SUPERINTENDENCIA DE INDUSTRIA Y COMERCIO	
RAD: 13-97909- -1	FECHA: 2013-12-27 08:50:32
DEP: 2020 DIRECCION DE NUEVAS CREACIONES	EVE: 378 FASE NACIONAL INCLUIDO CAPITULO I
TRA: 11 PCT-PATENTE DE INVENCION CAPITULOS I Y II	FOLIOS: 8
ACT: 519 PRESENTACION

Asunto: Radicación: 13-97909- -1
 Trámite: 11
 Evento: 378
 Actuación: 519
 Oficio: 23650
 Folios: 8

Patente de Invención	X			Patente de Modelo de Utilidad	
Vía Nacional					
Vía PCT (Fase Nacional)	X	Capítulo I	X	Capítulo II	
No. Solicitud Internacional	PCT/US2008/068000				
Fecha de Presentación Internacional	24/06/2008

Título de la solicitud: “Cepillo de dientes con efecto visual y/u otros efectos sensoriales”.

Figuras 1 a 4, 8, 11 a 17 de D1 US 2006/0213018

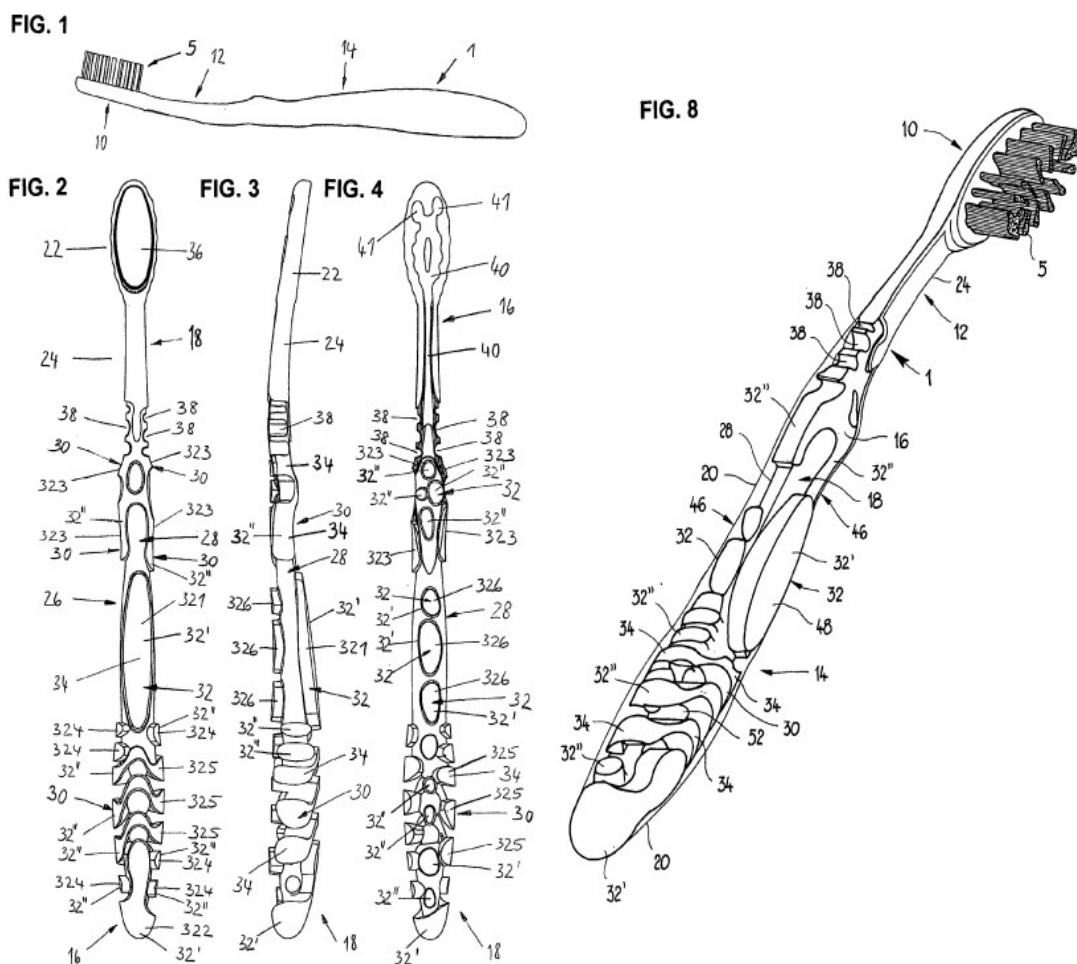
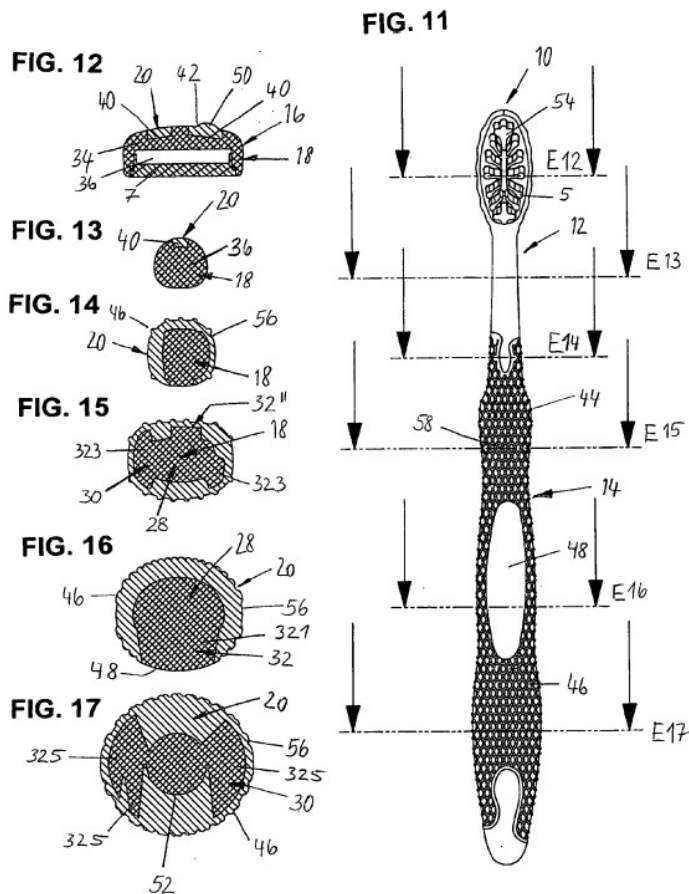
Características técnicas esenciales	D1 US 2006/0213018
Un cepillo de dientes que comprende:	Un cepillo de dientes (1) que comprende: (Resumen)
un componente de base que comprende una región de empuñadura y una región oral de enganche;	un componente de base (18) que comprende una región de empuñadura (26) y una región oral de enganche (22);(Párr. 0029)
un segundo componente que cubre al menos una porción de dicho componente de base en dicha región de empuñadura, en donde dicho componente de base comprende una pluralidad de cortes y una pluralidad de proyecciones en dicha región de empuñadura;	un segundo componente (20) que cubre al menos una porción de dicho componente de base (18) en dicha región de empuñadura, en donde dicho componente de base comprende una pluralidad de cortes y una pluralidad de proyecciones en dicha región de empuñadura; (Figs. 3 a 4 y 8; Párr. 0038)
en donde dicho componente de base es opaco y dicho segundo componente es al menos parcialmente transparente;	en donde dicho componente (18) de base es opaco y dicho segundo componente es al menos parcialmente transparente; (Párr. 0045)

y en donde una primera proyección de dicha pluralidad de proyecciones tiene una forma	y en donde una primera proyección de dicha pluralidad de proyecciones (32)(32')(32'') tiene una

oval y se proyecta a través de dicho segundo componente de manera que una superficie de dicha primera proyección está substancialmente a ras con una superficie exterior de dicho segundo componente,	forma oval (32)(32')(32'') y se proyecta a través de dicho segundo componente (20) de manera que una superficie de dicha primera proyección está substancialmente a ras con una superficie exterior de dicho segundo componente, (Figs.15 a 17; Párr. 0045)
y en donde una segunda proyección de dicha pluralidad de proyecciones tiene una superficie expuesta que está empotrada debajo de dicha superficie exterior de dicho segundo componente	y en donde una segunda proyección de dicha pluralidad de proyecciones (32)(32')(32'') tiene una superficie expuesta que está empotrada debajo de dicha superficie exterior de dicho segundo componente. (Figs.15 a 17)

En consecuencia, la reivindicación 1 carece de novedad, según lo divulgado en el documento D1, por lo tanto no cumple con el requisito de novedad (Art. 16 D 486).
